Modulo per la presentazione delle osservazioni per i piani/programmi/progetti sottoposti a procedimenti di valutazione ambientale di competenza statale

ID: Codice procedura (ID_VIP/ID_MATTM): 12691

“Progetto di un impianto eolico denominato "Pitigliano" ubicato nei comuni di Pitigliano (GR) e Sorano (GR) costituito da 20 (venti) aerogeneratori di potenza nominale 7,0 MW per un totale di 140,0 MW con relative opere connesse ed infrastrutture indispensabili”

TESTO DELLE OSSERVAZIONI

Immagine 1. Vincoli ex art. 136 del CBC dal PIT della Regione Toscana e zona approssimativa dove è progettato l'impianto industriale.

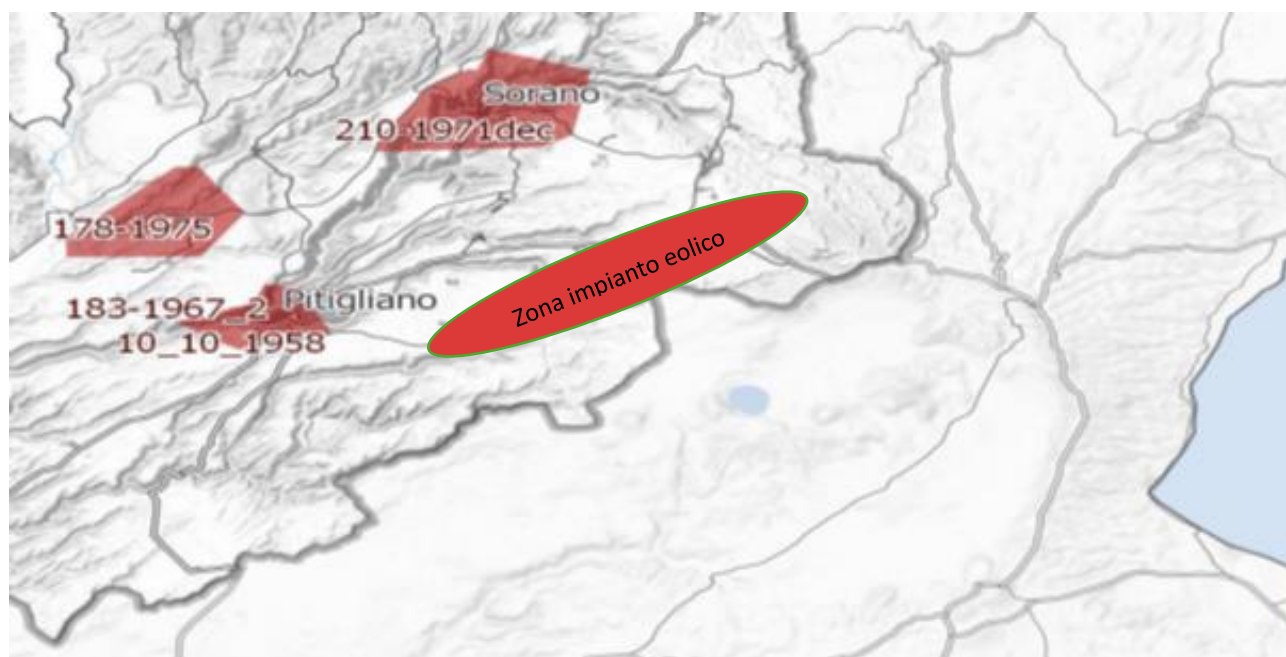
Al contrario si evidenzia che l'impianto eolico industriale citato non solo ricadrebbe con tutti e 20 gli aerogeneratori all'interno delle fasce di rispetto di 3 km di due vincoli paesaggistici di notevole interesse pubblico esistenti nella Regione Lazio e con una parte di essi nel vincolo paesaggistico del Centro abitato di Sorano (GR) quindi in aree non idonee all'installazione di impianti di energia rinnovabile. Addirittura, alcuni aerogeneratori sarebbero ubicati a poche centinaia di metri dai perimetri dei due vincoli paesaggistici laziali ex art 136 del CBC.

un'ulteriore incompatibilità con la tutela del Paesaggio.

Immagine 3. Cumulo di una parte di impianti eolici, fotovoltaici e geotermici industriali in progettazione ed esistenti intorno all’eolico industriale “Pitigliano”.

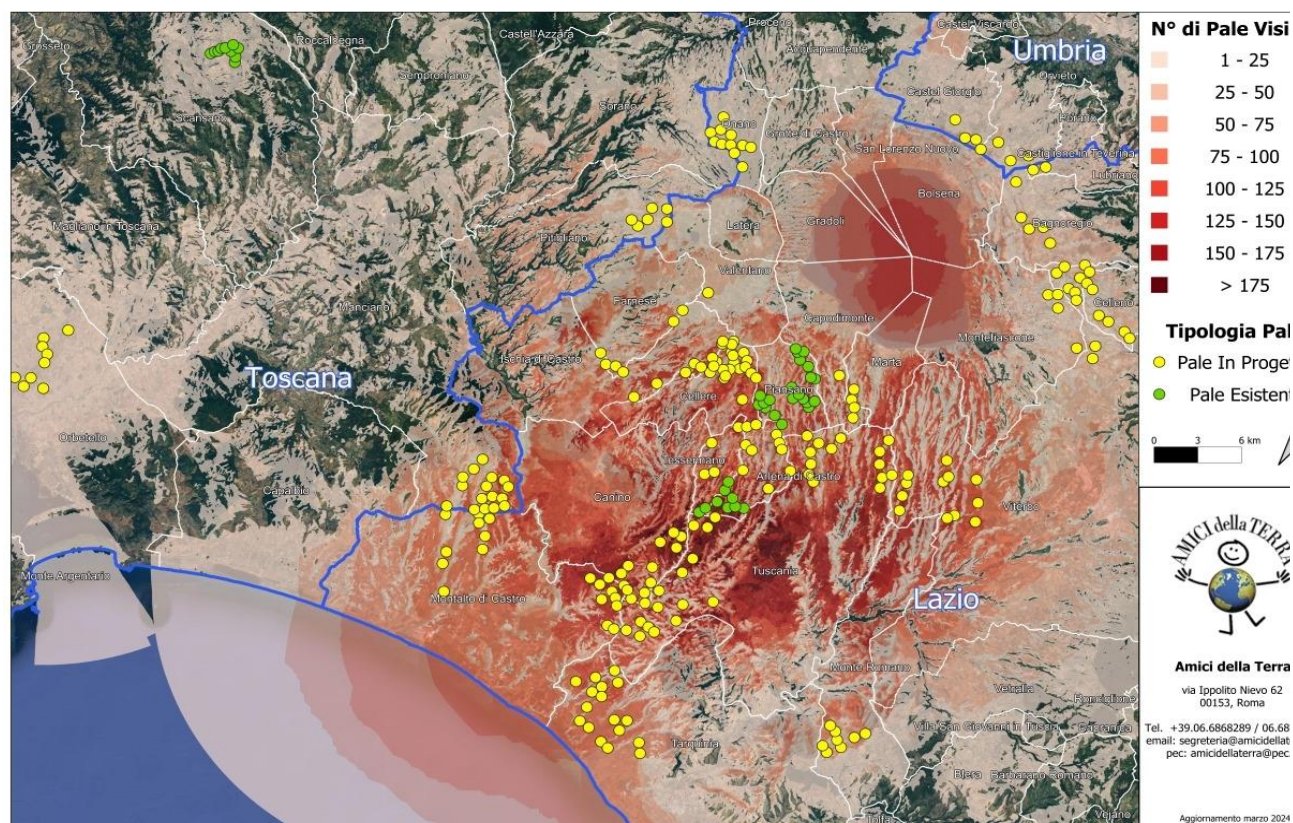
Beni Culturali “*Ambito paesaggistico, geologico e geomorfologico dell’orlo della caldera di Latera ...*” Non vengono nemmeno citati gli impianti eolici in progetto al MASE, il “Rempillo” (6 aerogeneratori) e un altro in verifica amministrativa di 14 aerogeneratori e 72, 6 MW. Ad oggi nei territori di Pitigliano, Sorano e in quello limitrofo potenzialmente potrebbero essere insediati 40 aerogeneratori alti 200 metri e larghi 170. Ma la proponente non cita neanche altri impianti che creerebbero il cumulo e quindi maggiore impatto. Infatti, sul territorio della “Città del Tufo” (Sorano e Pitigliano) impatterebbero anche l’impianto eolico “Montarzo” di Onano con 13 aerogeneratori con le dimensioni ricordate, l’altro eolico industriale nel territorio di Valentano con sette aerogeneratori (stesse dimensioni), gli impianti di Farnese con un minieolico di 3 Torri alte 60 metri già installate in località Poggio del Crognolo e l’impianto eolico industriale “Vallerosa” (7 aerogeneratori alti 200 metri e larghi 158 metri) in procedura VIA presso la Regione Lazio. Inoltre, altri impianti del minieolico già presenti a Valentano, Cellere e Piansano e due progetti eolici industriali con le stesse dimensioni (200 m x 170 m) nel Comune di Ischia di Castro. La valutazione del cumulo non prende neanche in considerazione gli impianti industriali di fotovoltaico e agrivoltaico in progetto a Farnese, Valentano, Ischia di Castro, Cellere. L’impianto geotermico in procedura Via al MASE, progettato nella Caldera di Latera. Quindi è stata effettuata una valutazione del potenziale impatto cumulativo non veritiera a dispetto di quanto affermato dalla proponente che sostiene di aver preso in considerazione uno spazio di 10 km intorno al suo impianto per gli impatti che si creerebbero.

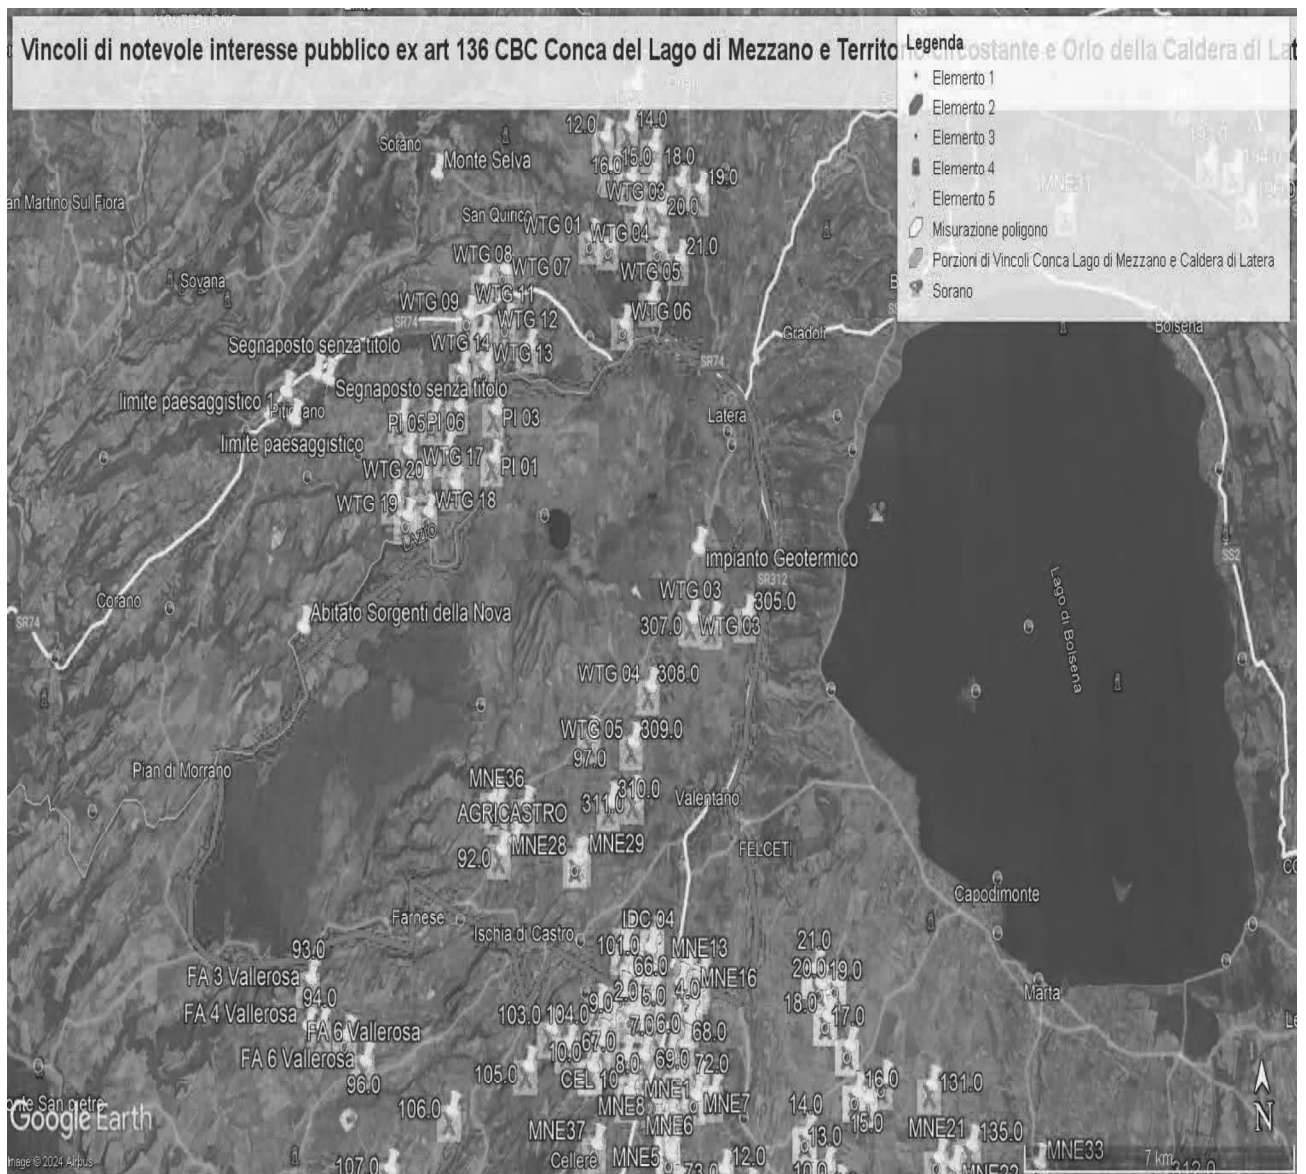
ma nelle sue immediate vicinanze (a soli 100 metri i primi due aerogeneratori) oltre ad impattare sul territorio e sulle economie di cinque Comuni del Lazio (Farnese, Onano, Latera, Valentano, Grotte di Castro e Gradoli) si trova nelle fasce di rispetto dei Beni di notevole interesse pubblico come si è evidenziate nelle Osservazioni precedenti e crea degli impatti negativi anche sui beni naturalistici come verrà dettagliato nell'Osservazione relativa alla Vinca. Inoltre, andrebbe a sommarsi al già enorme cumulo di impianti eolici e fotovoltaici e geotermici che creano una elevata criticità ambientale nella provincia di Viterbo e interferiscono anche con il territorio toscano come si può vedere dalle varie immagini dell'Allegato n. 1.

IMMAGINE n. 2 Impianto eolico industriale “Pitigliano” e distanze aerogeneratori dai Vincoli della Conca del Lago di Mezzano...

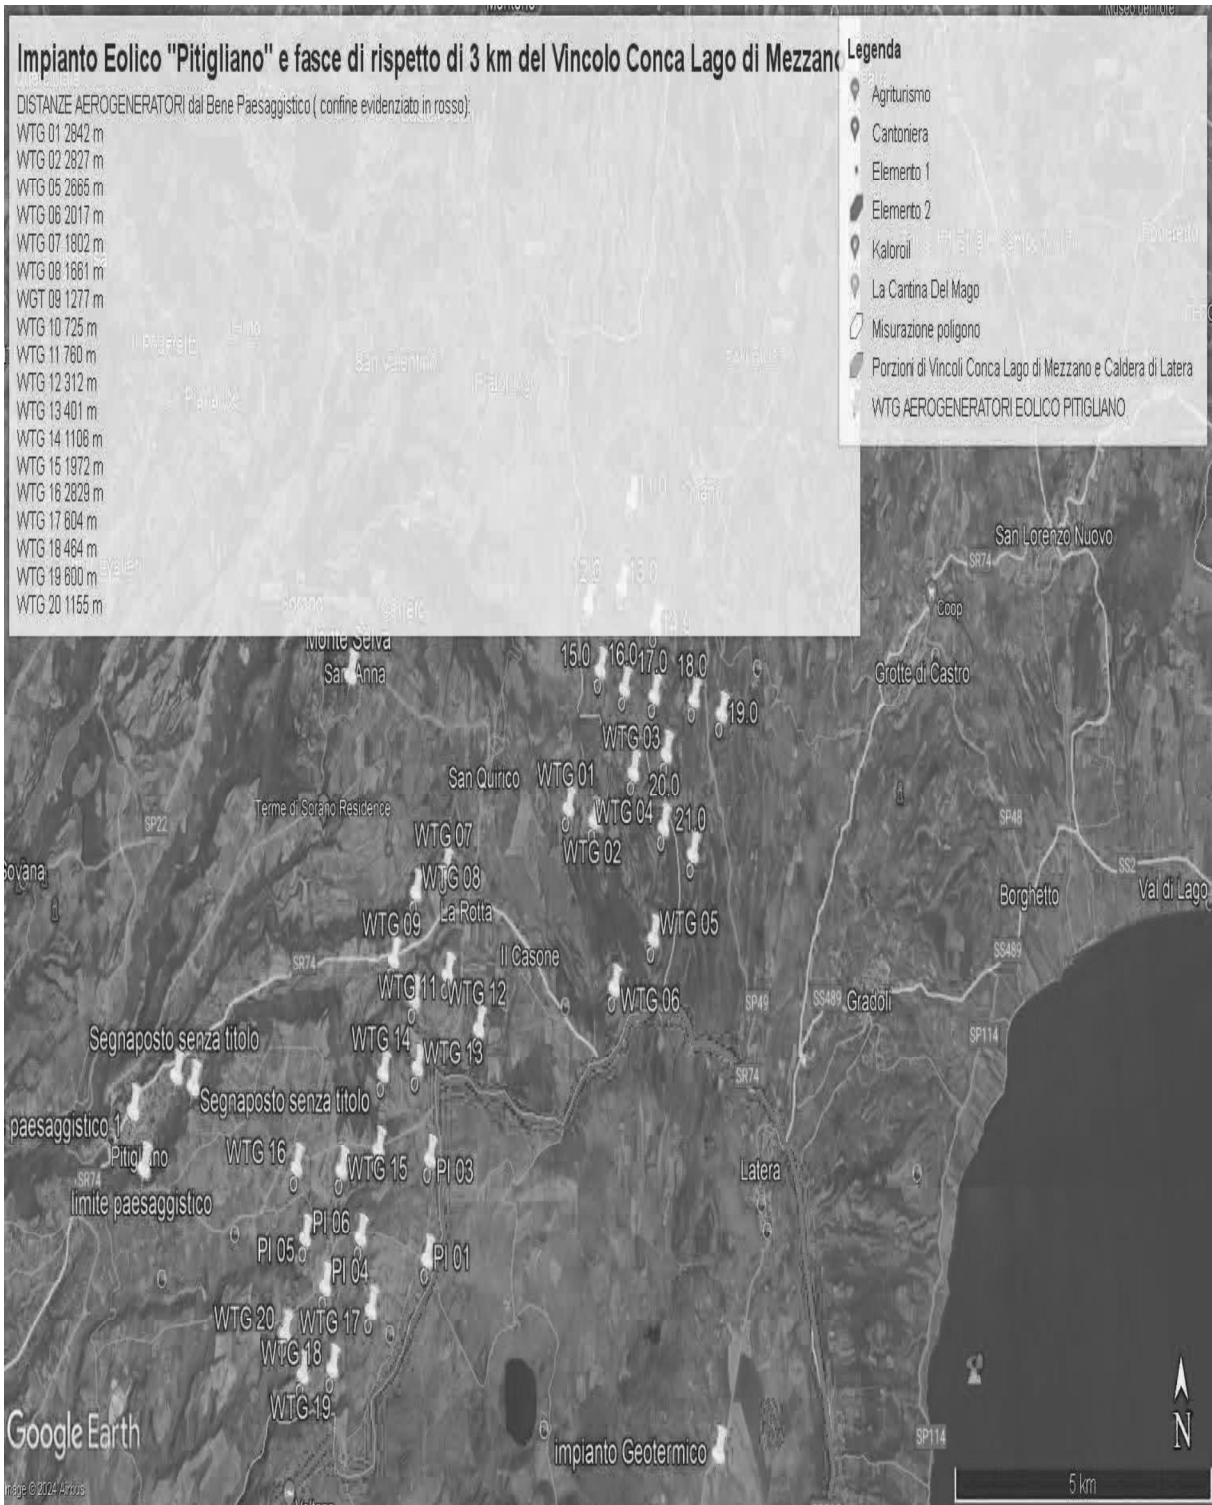
Come è illustrato nell'immagine si ribadisce che l'impianto industriale "Pitigliano" ricade completamente all'interno delle fasce di rispetto dei due vincoli di notevole

interesse pubblico e lambisce quelle di un terzo vincolo e quindi come affermato dal Consiglio di Stato nelle sentenze citate, l'impianto è insediato in area non idonea ai sensi dell'art. 20 comma 8 lettera c quater del D.Lgs. n. 199/2021 e ss.mm.ii al contrario di quanto sostiene la proponente.

IMMAGINE n. 3 Impianto eolico industriale "Pitigliano" e distanze aerogeneratori dai Vincolo "Orlo della Caldera di Latera."

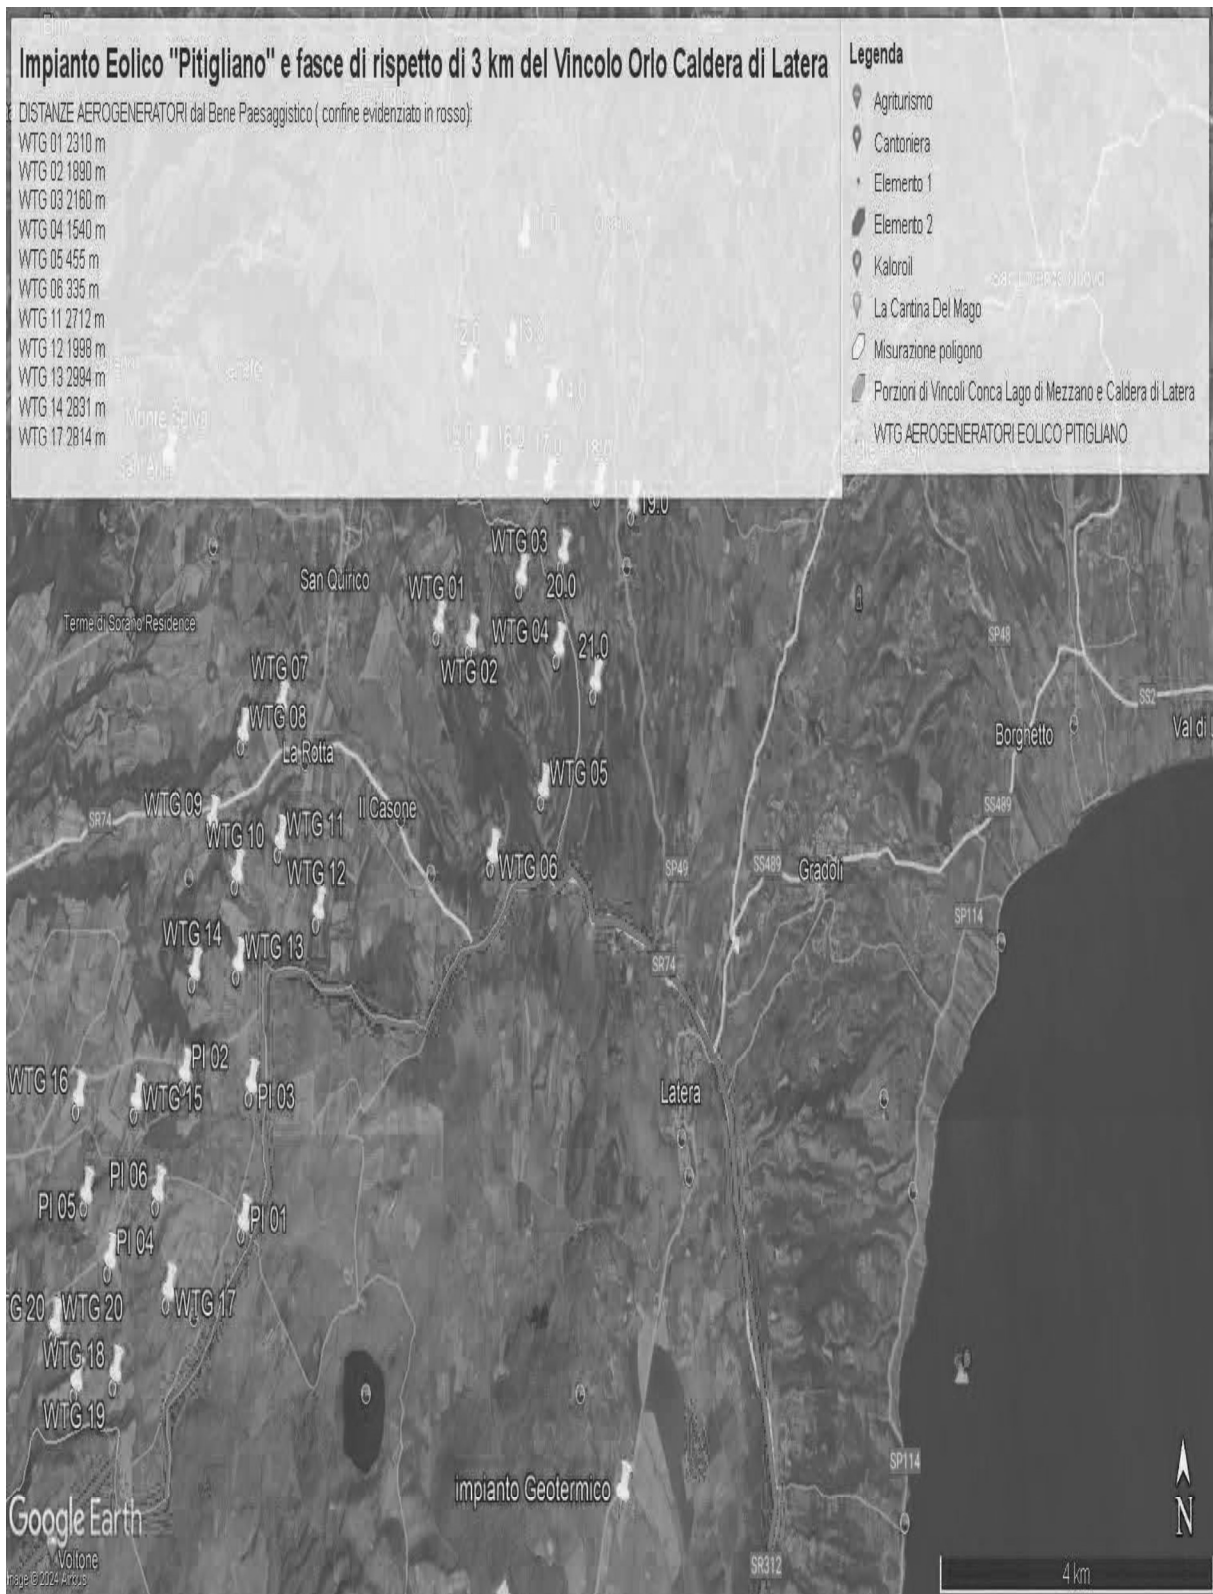
Concludendo, si evidenzia ancora che la proponente non effettuando la procedura prevista dalla Parte III delle Linee Guida nazionali ha ignorato un vincolo paesaggistico di notevole interesse pubblico istituito con un provvedimento del Segretariato regionale del Ministero della Cultura per il Lazio che ha emanato il Decreto di dichiarazione di notevole interesse pubblico n. 22 del 15.02.2024 ai sensi e per gli effetti dell'art. 136, co. 1, lett. c) e d) del decreto legislativo 22 gennaio 2004, n. 42, "Ambito paesaggistico, geologico e geomorfologico dell'orlo della caldera di

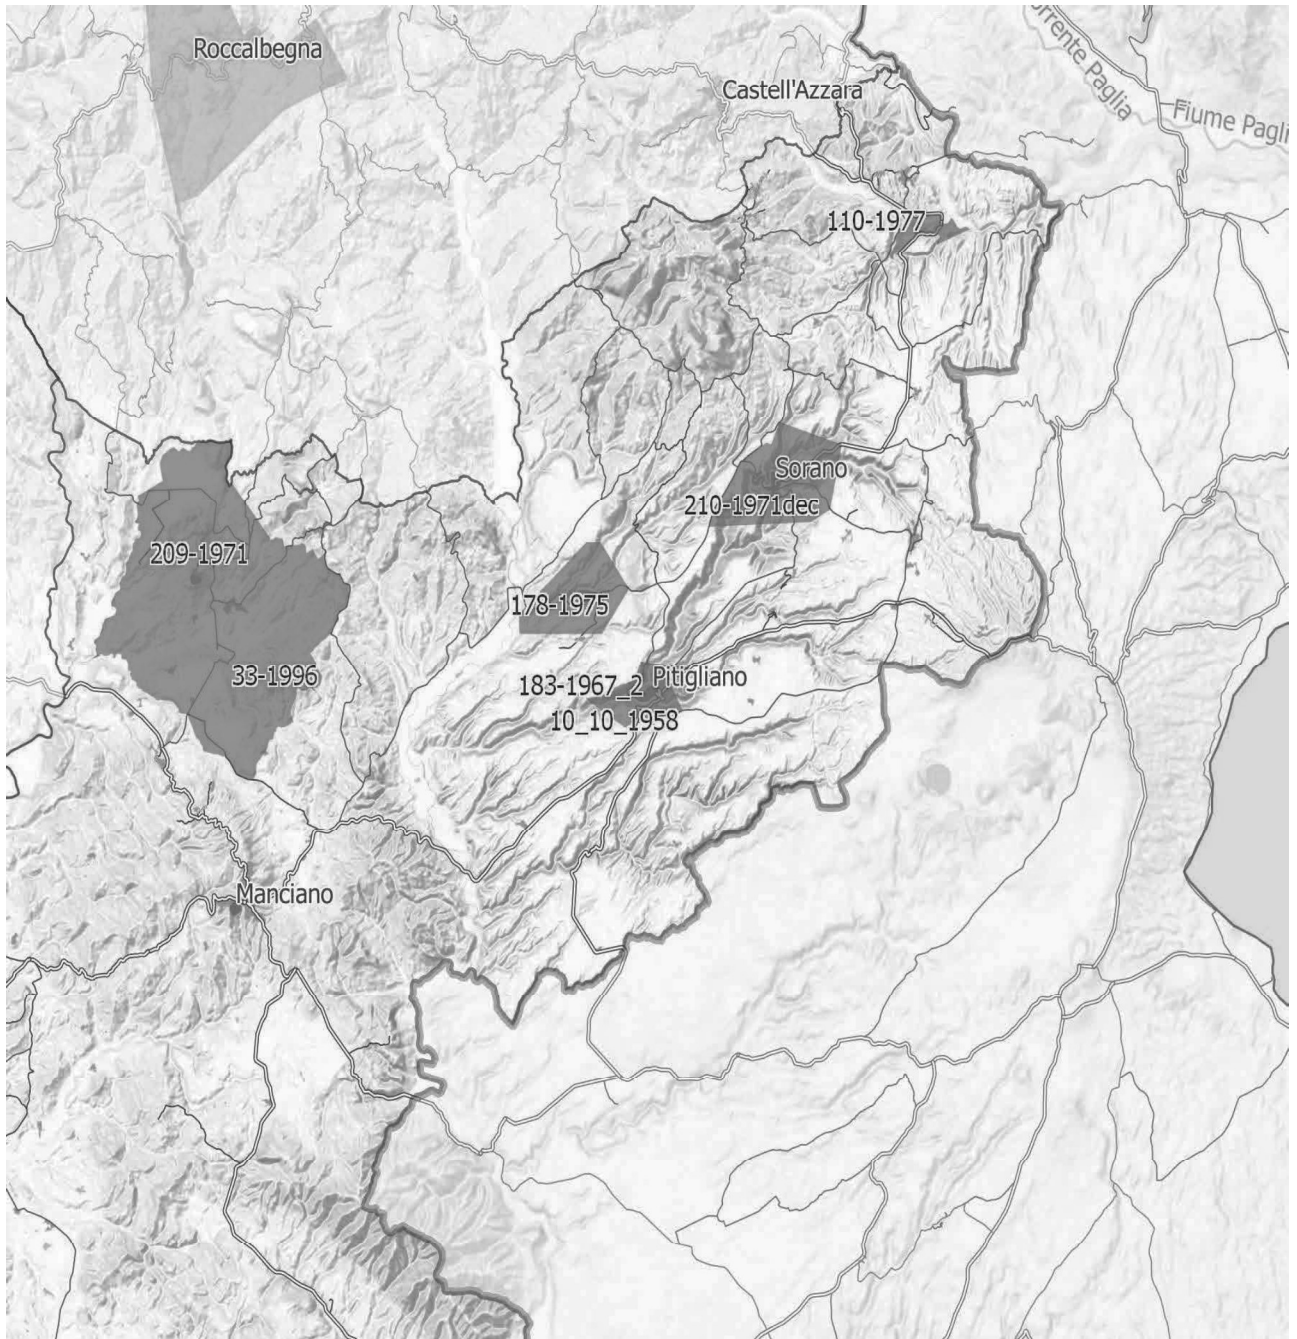
IMMAGINE n. 4 Si evidenzia che i tre aerogeneratori WTG 07, WTG 08 e WTG 09 impattano con il vincolo paesaggistico di notevole interesse pubblico del Centro Storico di Sorano. Il WTG 07 si troverebbe a 2828 m, WTG 08 2504 e WTG 09 2990. Il cavidotto dell'impianto invece impatta in buona parte del Vincolo paesaggistico ex art. 136 del CBC del Centro Storico di Pitigliano.
